DualVee Führungsräder – Änderungsmitteilung über Abschirmung und Abdichtung

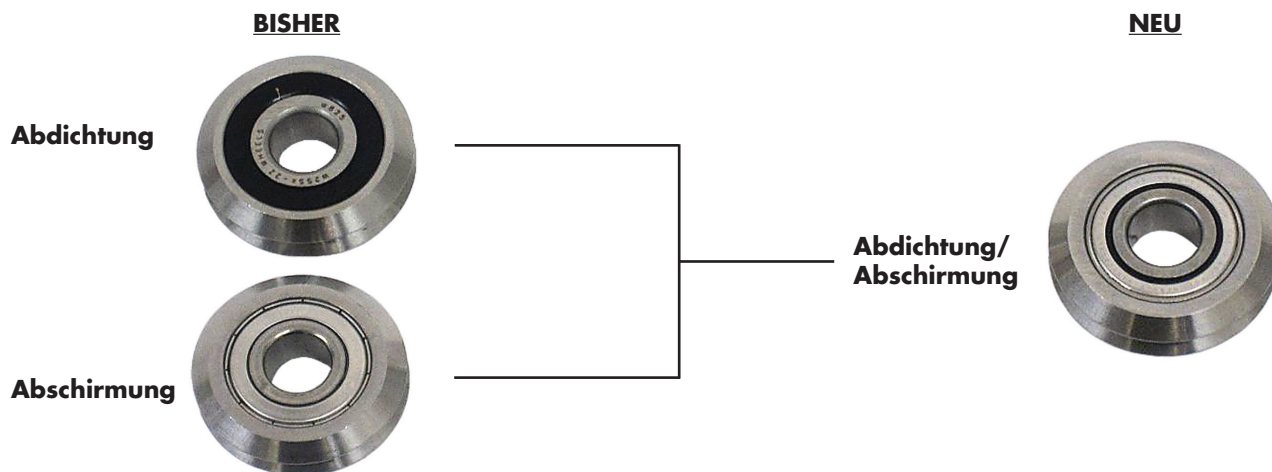
Zur Vereinfachung des Auswahlprozesses und gleichzeitiger Verbesserung der Dichtungseigenschaften wird die Wahloption zwischen abgeschirmten Standard-Führungsrädern oder abgedichteten Führungsrädern (X) durch eine Kombination aus **Abdichtung und Abschirmung** als Standardausführung ersetzt.

Durch diese Änderung werden die Vorteile verbesserter Abdichtung und der zusätzliche Schutz durch äußere Abschirmung in einer Artikelbezeichnung zusammengefasst.
